ARPAT - AREA VASTA CENTRO - Dipartimento di Firenze - Settore Supporto tecnico

Oggetto: PAU ex D.Lgs. 152/2006 art. 27-bis e L.R. 10/2010 art. 73-bis, "Progetto di realizzazione della Linea Tramviaria 4.2 – Tratta le Piagge-Campi Bisenzio ed opere connesse", ubicata nei Comuni di Firenze e Campi Bisenzio (FI). Proponente: Comune di Firenze - Direzione Sistema Tramviario Metropolitano - Parere

Figura 1 – Variante al progetto già esaminato di tramvia linea 4.2, nel tratto finale di ingresso a Campi Bisenzio; estratto planimetrico dalla documentazione presentata.

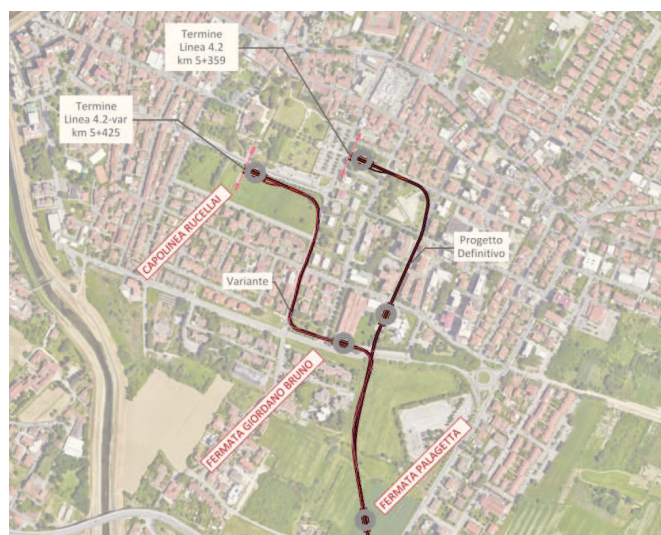
La documentazione contiene inoltre degli elaborati relativi ad una variante progettuale nel tratto finale di ingresso a Campi Bisenzio (vedi figura 1).

In particolare, l'elaborato FL42-I-T-GG-GG-00-EGG-RG-01-A contiene una valutazione acustica molto sintetica del tratto tramviario in variante (pag. 27÷31), che evidenzia la potenziale criticità di ventotto ricettori (RV1÷RV28), situati lungo il suddetto tratto, dovuta al solo esercizio della nuova linea. La documentazione riporta inoltre che «Sul totale dei ricettori presenti nella fascia di 150 m dagli assi binari dell'area interessata dalla variante, quelli presso cui vengono superati i limiti di riferimento rappresentano circa il 13%. Prendendo in considerazione tutta la linea il superamento passa da circa il 5 % all'8 % dei ricettori presenti nella fascia di 150 m».

Viene infine evidenziato che gli inserimenti di due nuove curve nel tratto in variante «avranno un impatto sui tempi di percorrenza e comporteranno maggiori disagi per utenza e cittadinanza, oltre che richiedere particolari accorgimenti al fine di limitare l'impatto acustico dovuto allo stridio ruote/rotaie».

La documentazione contiene informazioni molto limitate riguardo la variante progettuale nel tratto finale di ingresso a Campi Bisenzio e risulta sostanzialmente priva di un confronto stringente fra le due alternative progettuali.

Quanto ora presentato mostra una criticità acustica più accentuata nello scenario in variante rispetto a quello originario; tale esito dipende anche dai diversi limiti applicati ai ricettori nei due casi, in ragione della diversa classificazione acustica nei due tratti (prevalenza della III classe e della IV classe, rispettivamente, nel tratto in variante e in quello originario).

Per quanto riguarda le due alternative finali si ritiene che la documentazione non permetta, da un punto di vista delle matrici ambientali di nostra competenza, di rendere una preferibile rispetto all'altra.
